**Avis délibéré de la Mission Régionale d'Autorité environnementale
de de la région Occitanie
sur le projet d'élaboration du
plan local d'urbanisme intercommunal (PLUi) valant
schéma de cohérence territoriale (SCoT)
de la communauté de communes Conflent Canigó (66)**

n° saisine 2020-n°8270

n° MRAe 2020AO34

Figure 3: trame verte et bleue du PLUi valant SCot du Conflent Canigó

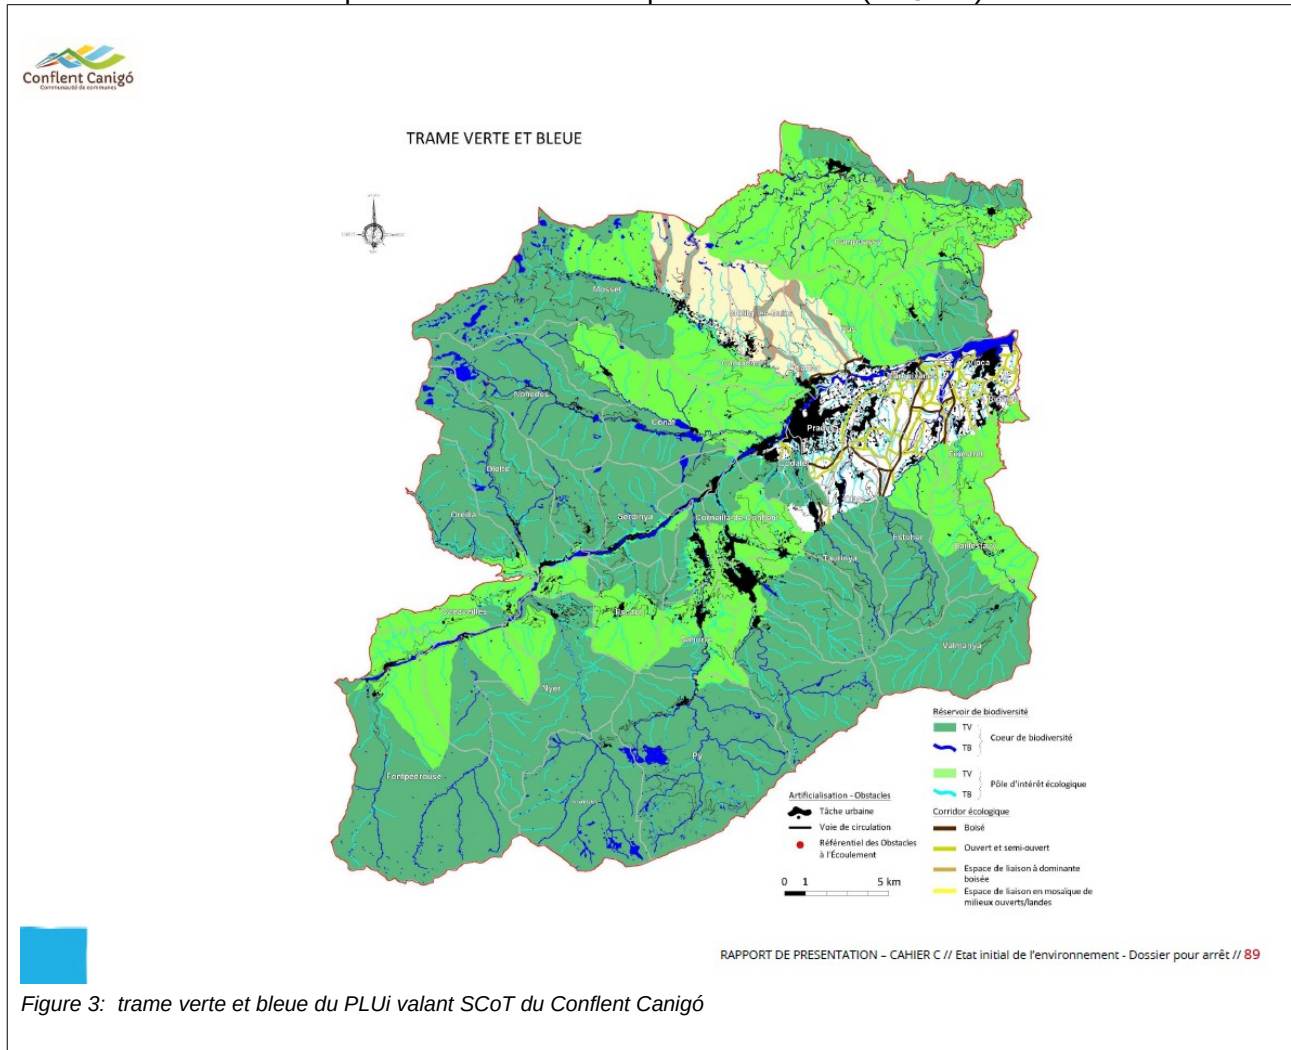
La MRAe relève que si la TVB du Schéma Régional de Cohérence Écologique (SRCE) est globalement reprise dans le PLUi, sa déclinaison de certains corridors n'est pas assez précise. C'est le cas notamment à Olette, où le projet de centrale photovoltaïque au sol est situé en partie dans un corridor de milieux ouverts du SRCE destiné à maintenir la continuité entre les habitats ouverts et les espèces qui y vivent. À l'entrée de Marquixane également, une zone de développement de l'urbanisation est incluse dans un corridor milieux ouverts de la TVB. Ils sont censés permettre une perméabilité du milieu favorisant le déplacement des espèces. Le projet, situé sur un ancien verger, est entouré par une route et une voie ferrée, des conditions qui ne sont guère favorables au transit des espèces. Un effort de perméabilité des clôtures mises en place est nécessaire.

En outre, La MRAe constate que la préservation de la TVB n'est pas non plus suffisamment rigoureuse sur les fonds de vallée, secteurs qui présentent des enjeux forts du fait des ruptures de continuité écologique par l'activité humaine. Par ailleurs, sa traduction reste relativement évasive

et générale sur les « zones de vigilance » censées représenter les zones de corridors à rétablir ou à sanctuariser pour assurer la fonctionnalité des trames de fonds de vallées.

- **mieux prendre en compte le SRCE Languedoc Roussillon dans la déclinaison de la TVB sur le territoire, et en particulier les corridors de milieux ouverts en adaptant le cas échéant, les projets de développement de l'urbanisation ;**
- **détailler la TVB sur les fonds de vallée notamment à travers des cartographies identifiant les ruptures.**
